# SKF Tehnički Bilten

## VKPC 81230 - SKF evolucija dizajna pumpi vode

VAG modeli: 1.9 TDI, 2.0 TDI motori

SKF evolucija dizajna pumpi vode: VKPC 81626, VKPC 81627, VKPC 81218 zamenjeni sa VKPC 81230

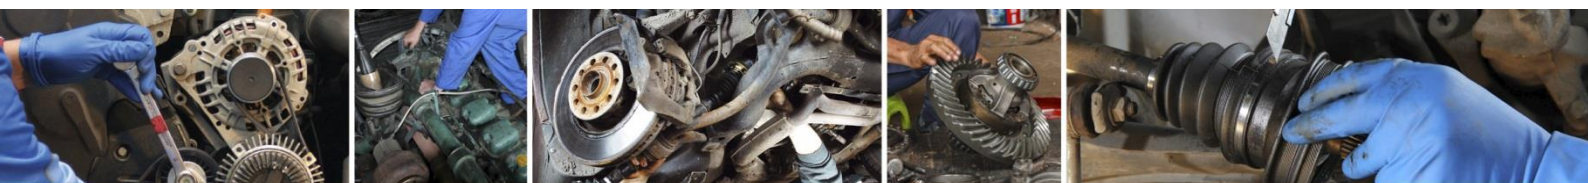
U skladu sa OE promenama, SKF je razvio dizajn nove pumpe vode, što je dovelo do zamene 3 pumpe vode sa 1 pumpom vode. Zbog toga:

- ✓ VKPC 81626, VKPC 81627 i VKPC 81218 su zamenjene sa VKPC 81230

- ✓ 19 zuba
- ✓ O-ring statička zaptivka
- ✓ Dinamička zaptivka SiC/C
- ✓ Plastični impeler sa 8 lopatica
- ✓ Telo pumpe bez uglova
